Service Bulletin

SB23-018 23-11-01

件 名: PTT アッシのアノードのグラウンド（アースワイヤ）への変更
 該当モデル: MFS 75/90/115/140A(W): 044906BC～

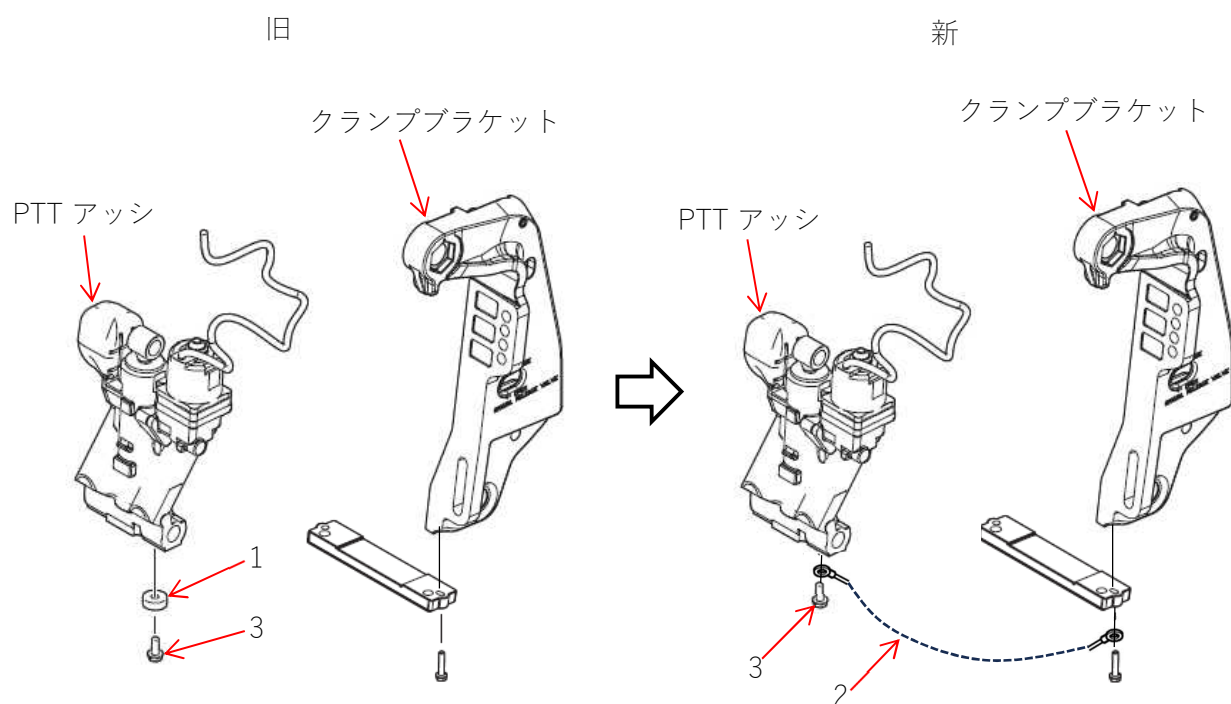
整備性の改善として、PTT アッシのアノードを廃止し、アースワイヤを追加する。

No.	部品名	旧部品番号	新部品番号	個数	互換性		モデル
1	アノード	369-60218-1	-	1	●	B	MFS 75/90/115/140(W)
2	グラウンド (アースワイヤ) L=130	-	398-62396-1	1	●	B	
3	ボルト	910103-5616	910103-5612	1	●	B
